Odpowiedź na zapytanie Wykonawcy

**Dotyczy postępowania na :
Usunięcie awarii poprzez wykonanie zastępczego kolektora kanalizacji
sanitarnej**

ZPI.271.11.2016

Żelów, 18.04.2016r.

Zał. nr. 1

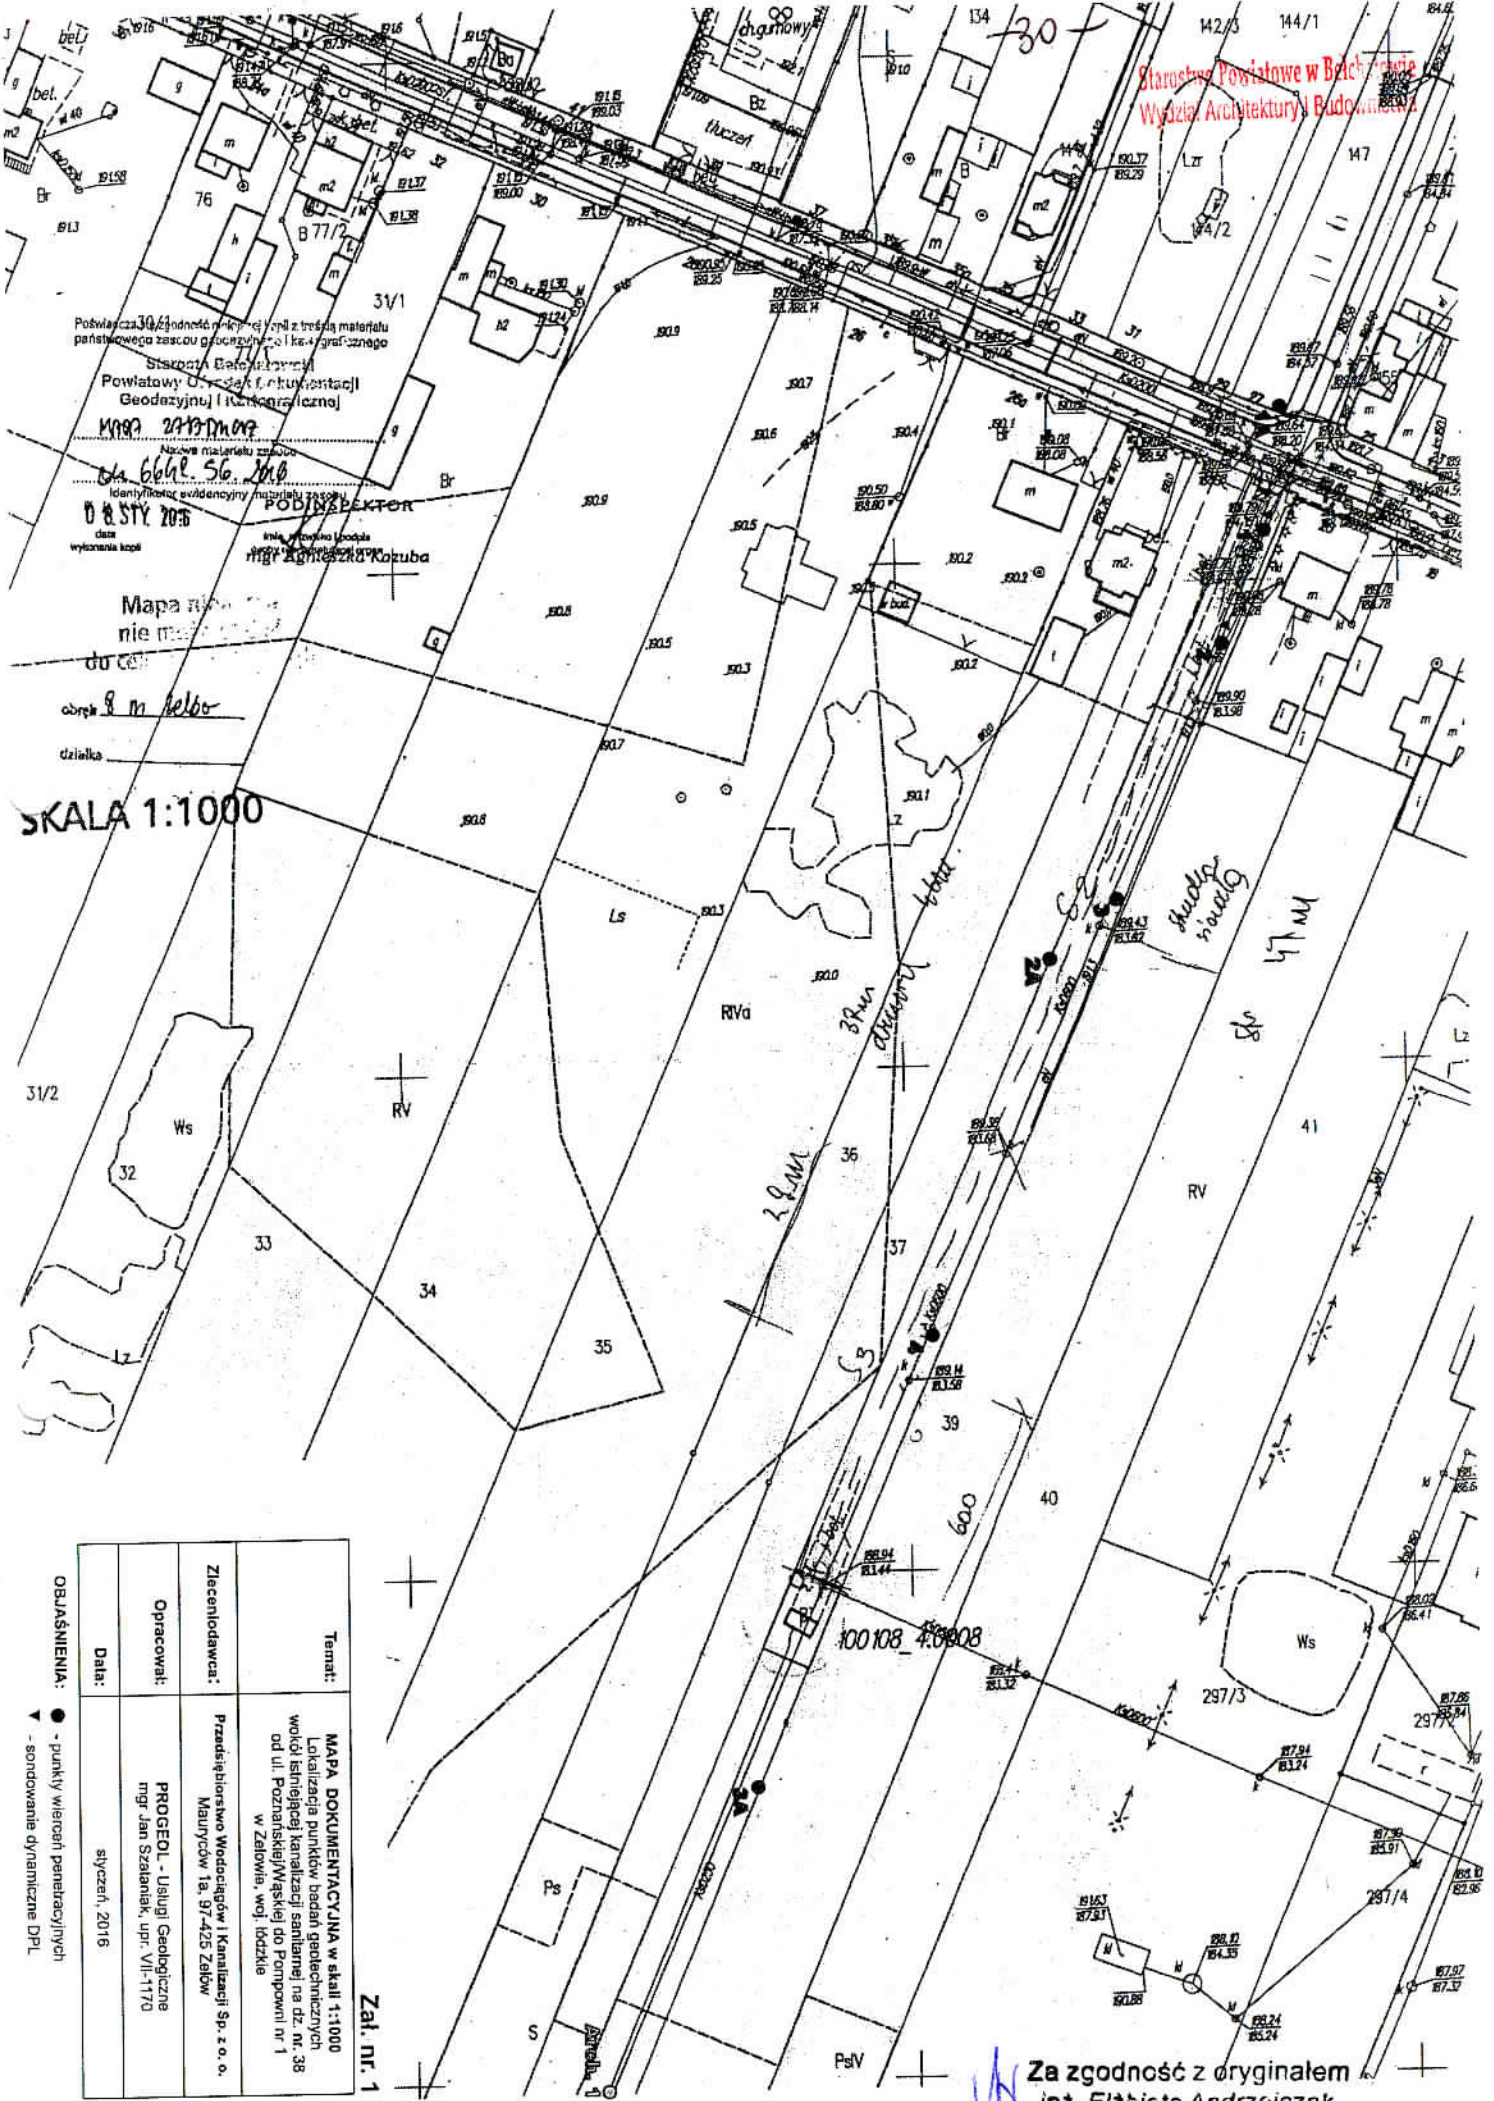
Lokalizację wierceń penetracyjnych i sondowań zaznaczono na załączniku nr 1.
